**ADVIES VAN HET INSTITUUT VOOR NATUUR- EN BOSONDERZOEK
INBO.A.2009.262
Wetenschappelijke instelling van de Vlaamse overheid
Kliniekstraat 25, 1070 Brussel
www.inbo.be**

***BETREFT: ecologisch advies betreffende het voorontwerp van een
visdoorgang in de Zwalm ter hoogte van de Zwalmolen***

Nummer: INBO.A.2009.262
Datum: 28/10/2009
Contactpersoon: David Buysse & Johan Coeck – 02 558 18 41 –
David.Buysse@inbo.be; Johan.Coeck@inbo.be
Auteur(s) David Buysse & Johan Coeck
Kenmerk aanvraag: E-mail
Datum aanvraag: 14/10/2009
Geadresseerde: VMM afdeling Operationeel Waterbeheer
Ronny De Keer
Elfjulistraat 43
B-9000 Gent

Figuur 1: Voorstel tot meandering van de visdoorgang op percelen 547a (links) en 567b (rechts) met situering van de locatie van de vangconstructie.

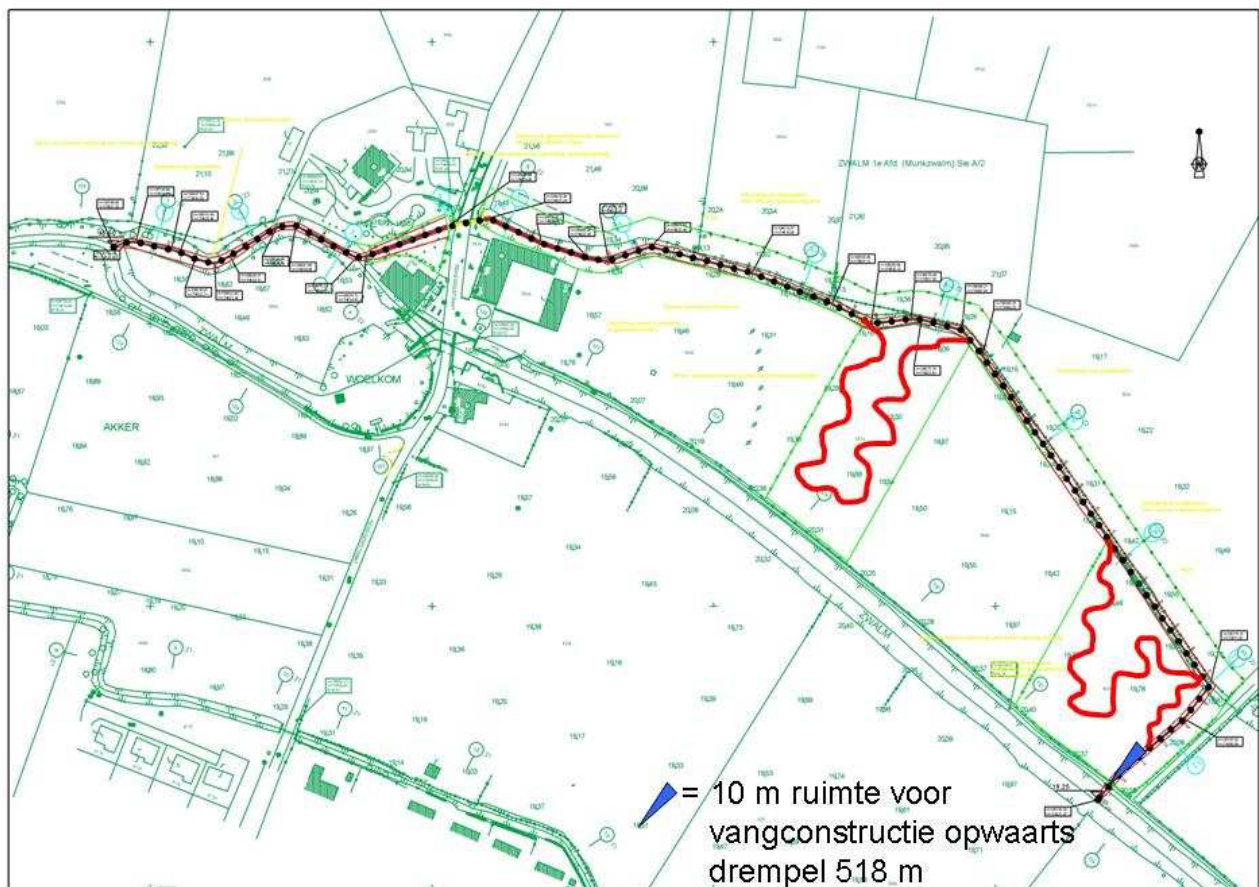
De percelen 547a en 567b zijn eigendom van de VMM. Vanuit ecologisch en natuurtechnisch oogpunt is het interessant om de vismigratieloopt langer te maken (meanderend verloop over beide percelen) waardoor het verval beter op te vangen is en er minder drempels noodzakelijk zijn (Figuur 1). Hierdoor zullen meer rustzones ontstaan zodat alle vissoorten gemakkelijker stroomopwaarts kunnen zwemmen.

Een ruwe meting in GIS van het willekeurig uitgetekende traject in Figuur 1 toont dat op perceel 547a en 567b meanderende waterlopen kunnen gecreëerd worden van respectievelijk ongeveer 220 en 200 m.

Voor wat betreft de stroomafwaartse zone en de zone stroomopwaarts de Rekegemstraat voldoet het ontwerp aan de eisen van een functionele visdoorgang. Verbeteringen zijn nog mogelijk door in de stroomafwaartse zone al een peilverhoging te bewerkstelligen in functie van de verbetering van de passeerbaarheid van het overwelfde deel en door in het stroomopwaarts deel extra meandering aan te brengen wat de passeerbaarheid verbetert.

Er is ruimte aanwezig voor een betere ecologische inrichting van de vismigratieloopt stroomopwaarts van de Rekegemstraat. Het aanbrengen van extra meandering in combinatie met het aanleggen van (grind-)paaiplaatsen in de visdoorgang zelf zijn wenselijk.
